東海低レベル放射性廃棄物埋設事業所 第二種廃棄物埋設施設の位置、構造及び設備の 基準に関する規則第十三条第1項第二号及び第四号 への適合性について

審査会合における指摘事項への回答

2022年 11月 14日

日本原子力発電株式会社

図1 工事フローと漏出低減機能

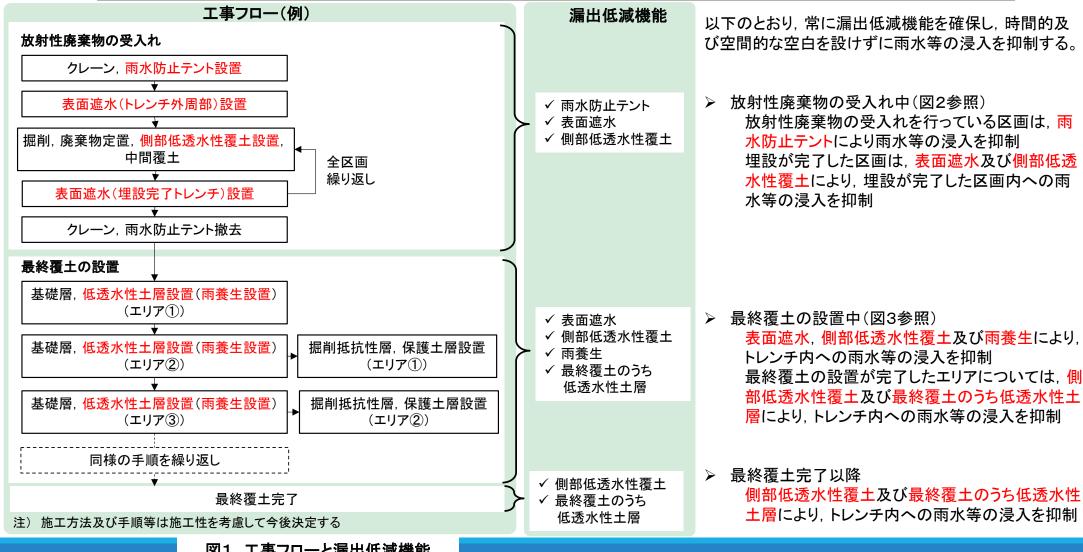
指摘事項No.4 漏出低減機能の確保(1/3)

No.	審査日	資料指摘箇所	指摘事項	指摘事項 対応箇所	回答内容
1	2022/10/4	資料2-1 P4	掘削抵抗性について、審査ガイドでは、掘削した際の認識性、相当程度掘削困難であることを要求しているが、説明が十分でない。認識できること、かつ相当程度掘削困難であることの説明をそれぞれすること。	資料2-2 P6	本施設(廃棄物埋設地)における掘削抵抗性については、「外周仕切設備等と同等の掘削抵抗性を有する設備」との位置づけではなく、「掘削が行われた場合に人工構造物の存在を認知させる可能性を高める構造」と再整理します。よって、当該事項に係る記載について見直しを行いました。また、線量基準についても $1mSv/y$ から $300 \mu Sv/y$ に見直しを行いました。
2	2022/10/4	資料2-1 P4	掘削抵抗性を有することから人為事象シナリオの 基準線量を1mSvで評価するということは防護の考 え方が変わることであり、掘削抵抗性が廃止措置 後も維持される必要がある。そのため、要求性能に 位置付ける必要があるので説明すること。	資料2−2 P7	
3	2022/10/4	資料2-1 P5	テントや雨養生について,一時的な対策であっても 収着性がないCI-36は漏出しやすく,許可基準規 則に適合させるためには漏出低減機能に該当する と考えられるので,考え方を整理すること。	資料2-2 P8, 9	雨水防止テント及び雨養生の位置付け等について 再整理を行った結果,漏出低減機能と位置付ける こととし,資料に反映を行いました。 なお,雨水防止テント及び雨養生の漏出低減機能 は,機能が喪失した場合も公衆又は従事者に放射 線障害を及ぼすおそれがないため,安全機能には 該当しないと整理しております。
4	2022/10/4	資料2-1 P5	CI-36の特性を考慮して、漏出の観点から雨水浸入防止の各対策の継ぎ目において隙間が十分短いことを説明すること。	資料2-2 添1-12~14 本資料P2, 3, 4	雨水浸入防止の各対策について,廃棄物受入れ以降のトレンチにおいて,常に漏出低減機能を確保する旨の説明を拡充しました。

図2 放射性廃棄物の受入れ イメージ図

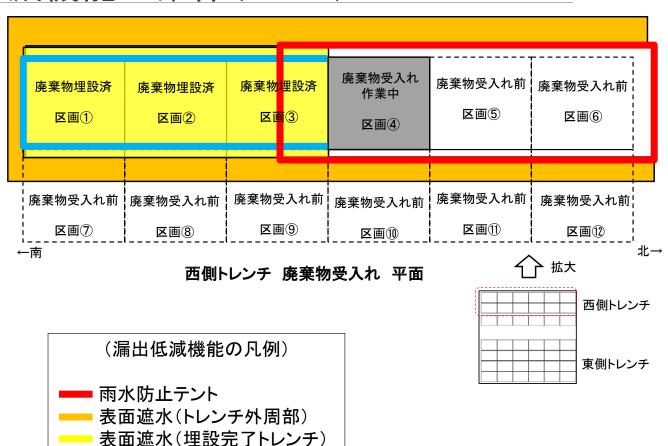
指摘事項No.4 漏出低減機能の確保(2/3)

1. 廃棄物受入れ作業は、雨水防止テント内で実施する。

2. 廃棄物受入れ完了後は、雨水防止テント内で表面遮水を設置する。
